Anlage 6.1 – 6.12 zu GD 354/23

Vorhabenbezogener Bebauungsplan "Karlstraße – Neutorstraße – Wildstraße – 1. Änderung", Stadt Ulm

Abwägung der eingegangenen Stellungnahmen im Rahmen der förmlichen Öffentlichkeitsbeteiligung und förmlichen Beteiligung der Behörden und sonstigen Träger öffentlicher Belange

Anlage:
Bestandsplan

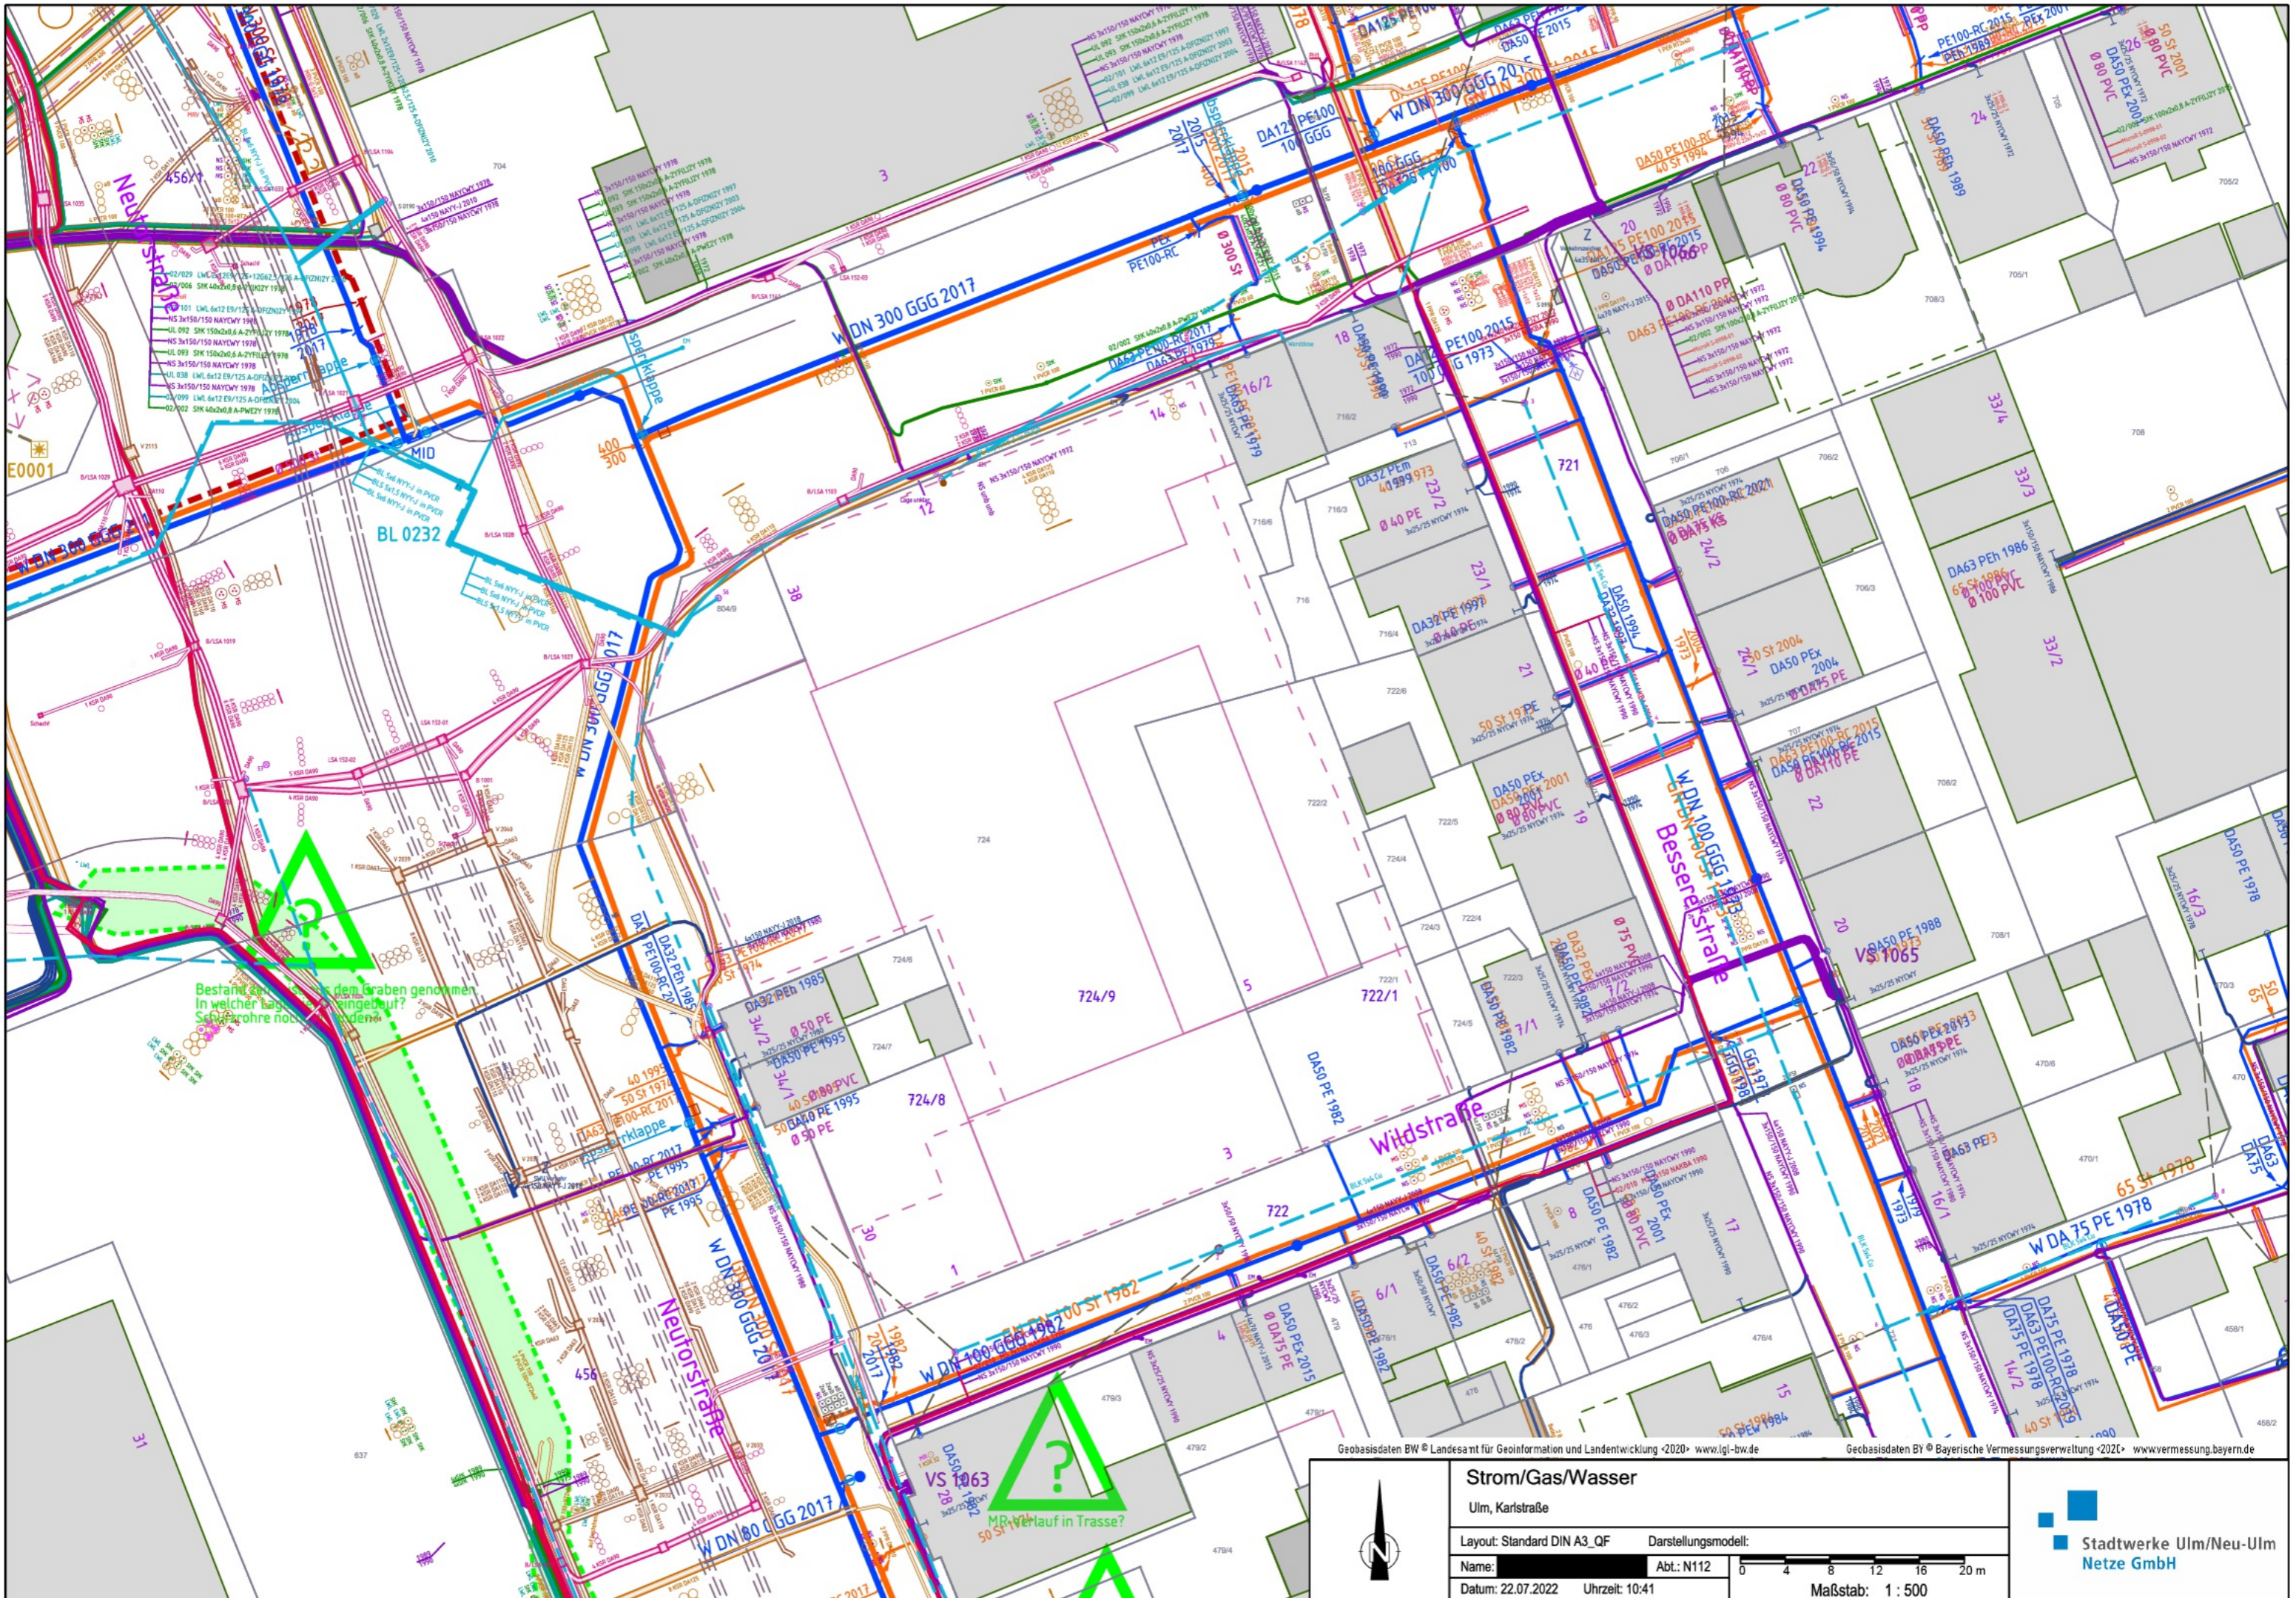
Allerdings möchten wir Ihnen mitteilen, dass in der Karlstraße, Neutorstraße und in der Wildstraße diverse Versorgungsleitungen der Stadtwerke Ulm/Neu-Ulm Netze GmbH für Strom, Glasfaser, Wasser und Erdgas, sowie Beleuchtungskabel der Stadt Ulm verlaufen.

Leitungen der Stadtwerke Ulm/Neu-Ulm Netze GmbH dürfen nicht überbaut werden. Von den Leitungen ist mit Bebauung ein Mindestabstand von 2 Meter einzuhalten. In begründeten Ausnahmefällen kann der Abstand von 2 Metern zur Bebauung unterschritten werden.

Weiterhin melden die Stadtwerke Ulm/Neu-Ulm Netze GmbH Bedarf an einer Trafostation auf dem Gelände an, um eine störungsfreie Stromversorgung zu gewährleisten. Ein Standort ist im weiteren Planverfahren zu berücksichtigen und abzustimmen.

Stellungnahmen der Behörden/TÖB:	Stellungnahme der Verwaltung:
<p>berücksichtigen und abzustimmen.</p> <p>Es wird darum gebeten dies bei Ihren weiteren Planungen zu berücksichtigen. Um weitere Abstimmung und Einbeziehung der Stadtwerke Ulm/Neu-Ulm Netze GmbH in weitere Schritte Ihrer Planungen möchte die Stadtwerke Sie hiermit bitten.</p>	
<p><u>FUG Fernwärme Ulm GmbH, Ulm mit Schreiben vom 15.08.2022 (Anlage 6.8)</u></p> <p>Es wird darauf hingewiesen, dass sich die Hauptversorgungsleitung für die Innenstadt der Stadt Ulm im, beziehungsweise direkt neben dem Baufeld der geplanten Baumaßnahme befindet. Es muss gewährleistet bleiben, dass diese nicht beschädigt wird.</p> <p>Das neu zu erstellende Gebäude kann nach technischer Klärung an das Fernwärmenetz der FUG angeschlossen werden.</p> <p>Die Planung des Fernwärme-Hausanschlusses ist zwingend im Vorfeld mit der FUG abzustimmen.</p> <p>In der Wildstraße ist bereits ein Abzweig für den Fernwärme-Hausanschluss für das o. g. Bauvorhaben vorgesehen (siehe beil. Plan). Aus der Karlstraße sowie aus der Neutorstraße kann das o. g. Bauvorhaben nicht an das Fernwärmenetz angeschlossen werden.</p>	<p>Die Stellungnahme wird zur Kenntnis genommen und zur Berücksichtigung bei der weiteren Erschließungsplanung an die Vorhabenträgerin weitergeleitet.</p>

Anlage

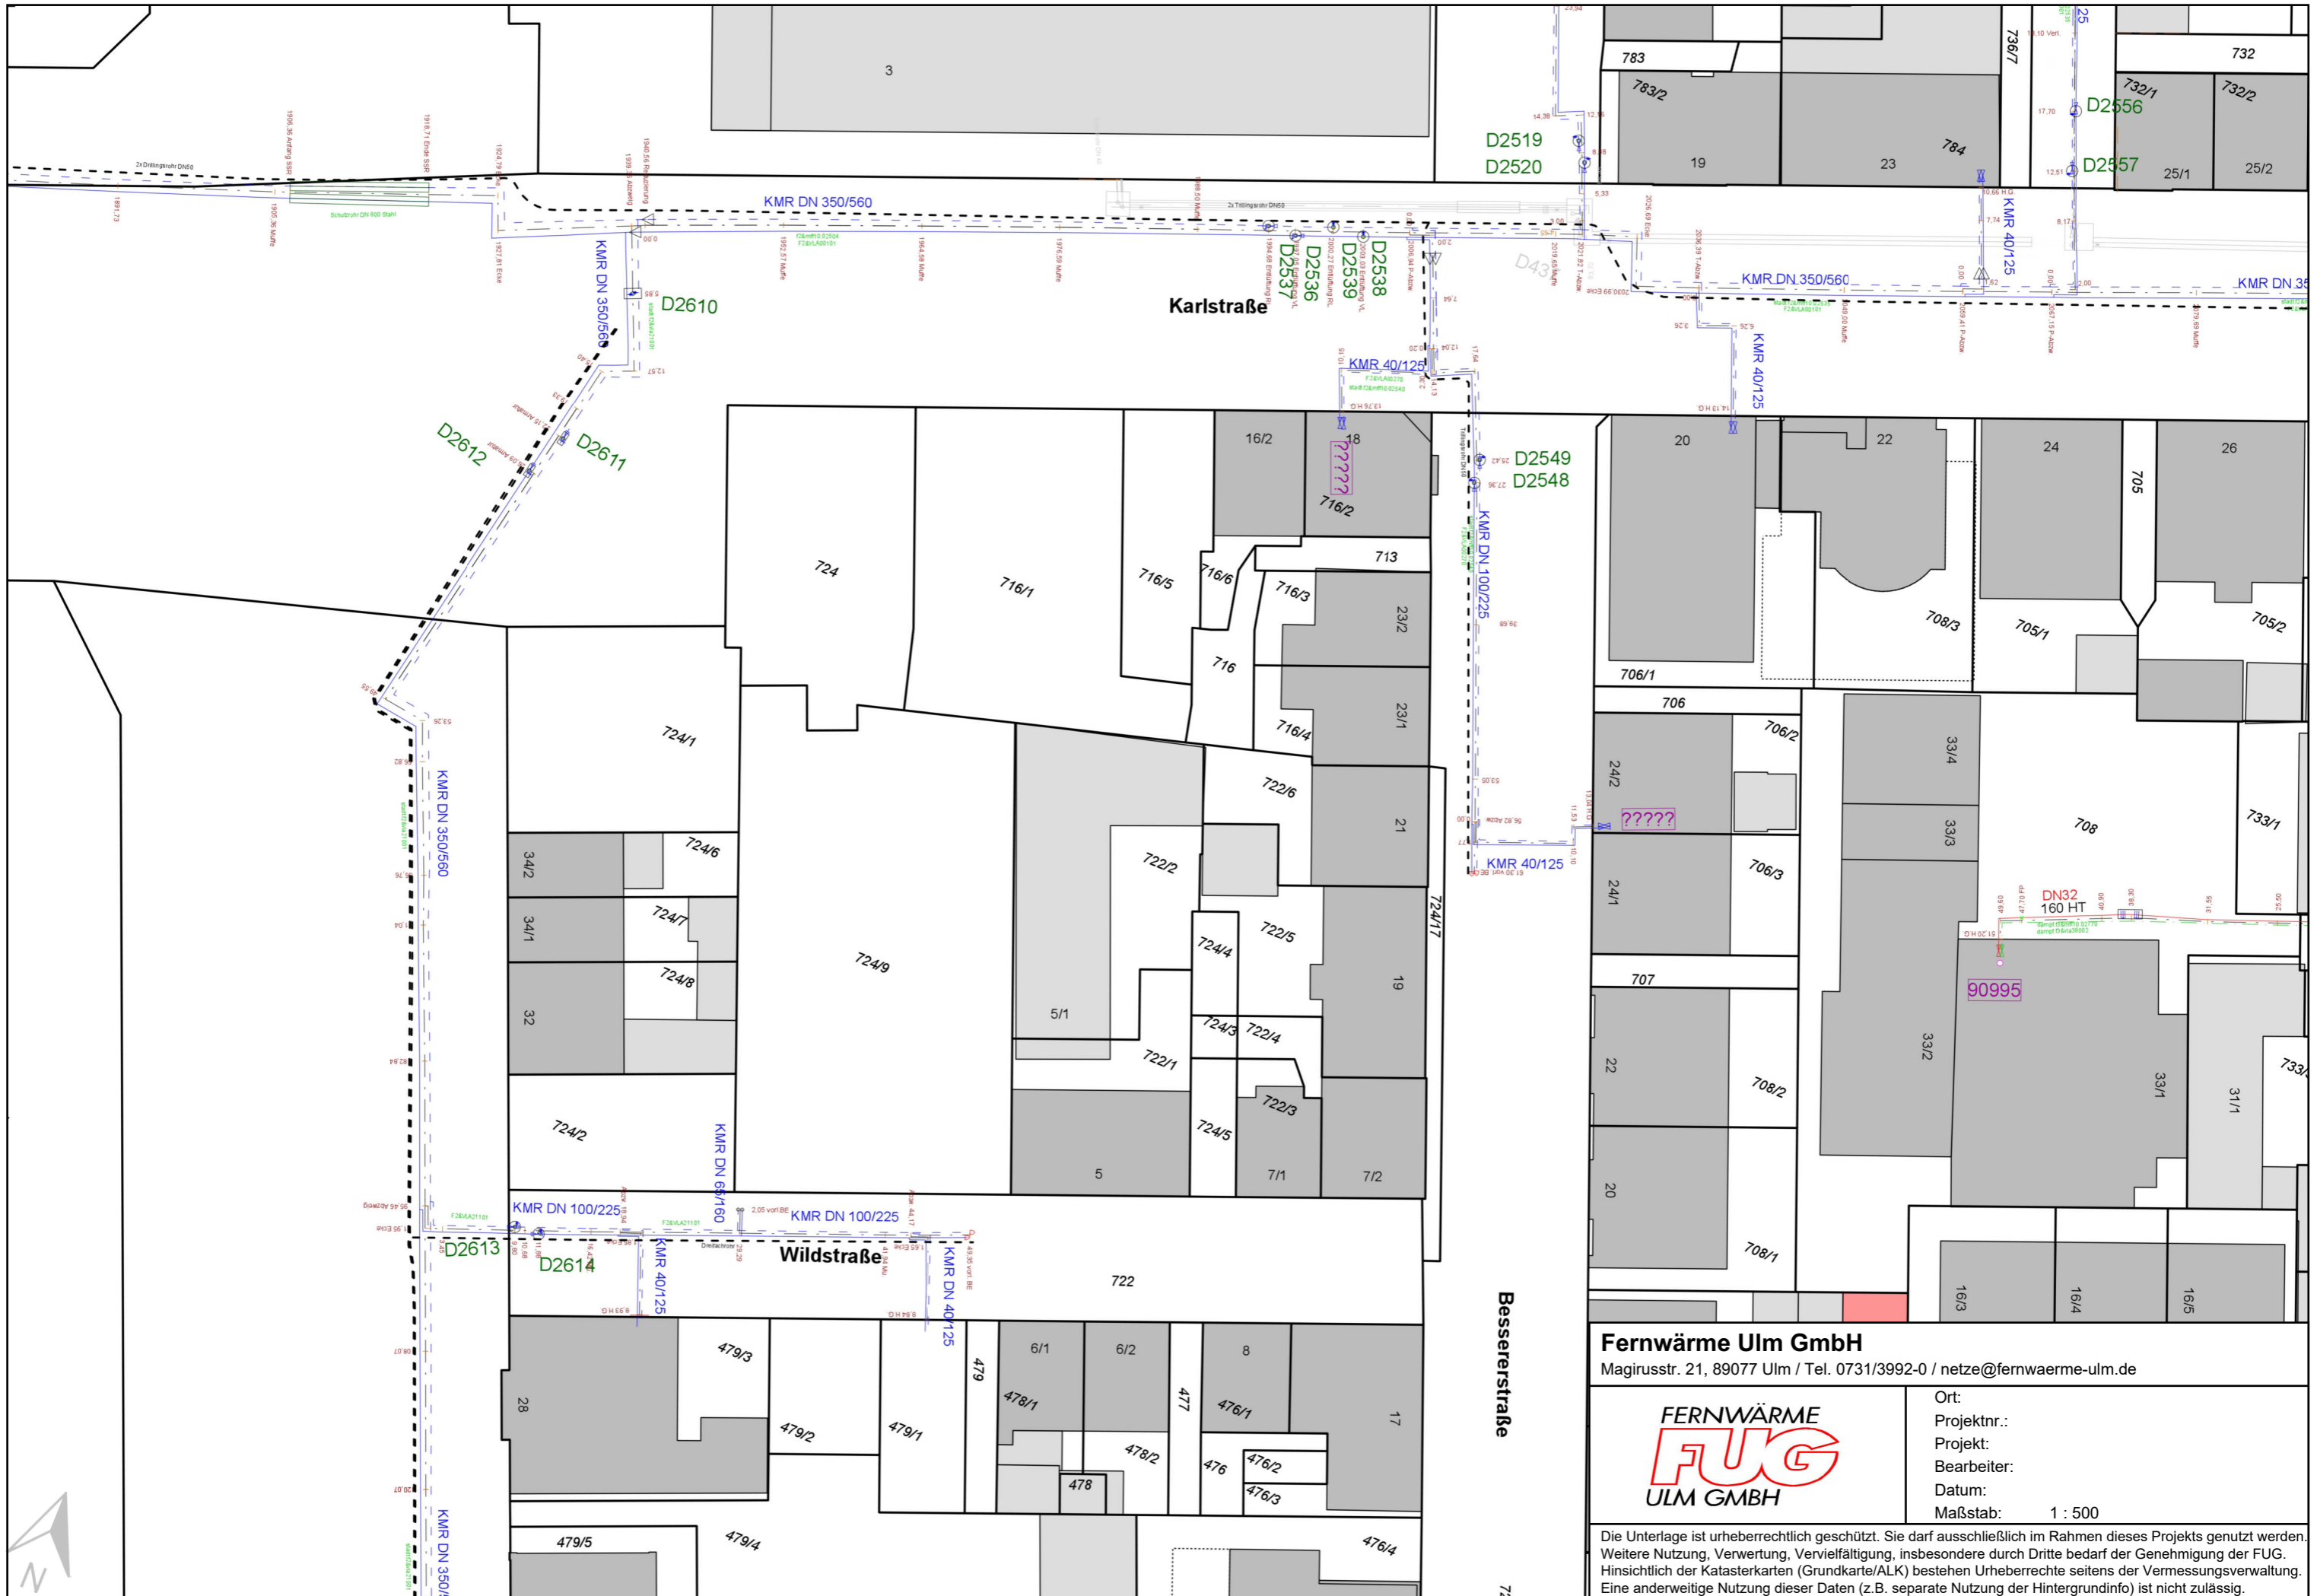
wir weisen darauf hin, dass sich unsere Hauptversorgungsleitung für die Innenstadt der Stadt Ulm im, beziehungsweise direkt neben dem Baufeld der geplanten Baumaßnahme befindet. Es muss gewährleistet bleiben, dass diese nicht beschädigt wird.

In der Wildstraße ist bereits ein Abzweig für den Fernwärme-Hausanschluss für das o. g. Bauvorhaben vorgesehen (siehe beil. Plan).

Aus der Karlstraße sowie aus der Neutorstraße kann das o. g. Bauvorhaben nicht an das Fernwärmenetz angeschlossen werden.

Die Lage der bestehenden Fernwärmeleitungen ist im beigefügten Lageplan 1:500 ersichtlich.
